## R2・R1・ステラのリコールについて

平成23年3月17日

平成23年3月17日、富士重工業株式会社より、国土交通省にR2・R1・ステラのリコールを届け出いたしました。

# 改善箇所説明図

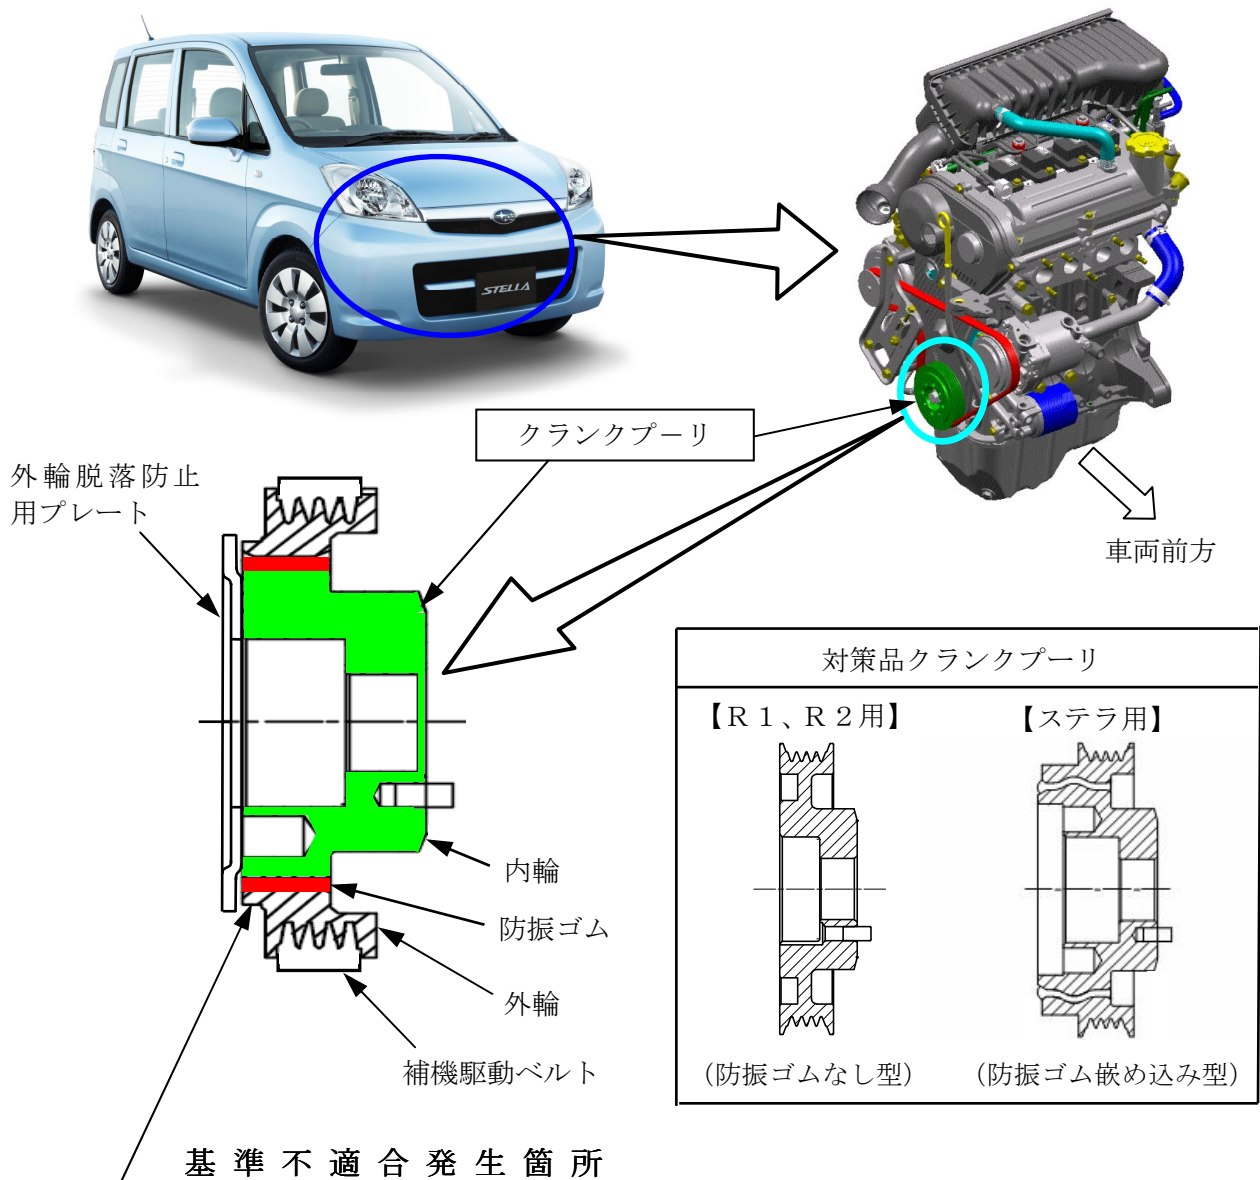
エンジンの防振ゴム付クランクプーリにおいて、当該防振ゴムの接着面が製造工程不良等のため、使用過程において剥離するものがある。そのため、当該クランクプーリの外輪が空転し、発電機が作動しなくなり、エンジンが停止するおそれがある。

全車両、クランクプーリと外輪脱落防止用プレートを取り外し、クランクプーリを対策品に交換する。また、当該作業時にクランクプーリと外輪脱落防止用プレートが接触している場合、又は、補機駆動ベルトの損傷が認められる場合は、補機駆動ベルトを新品に交換する。

ストラットの取付ボルトの頭部に白ペイントを塗布する。
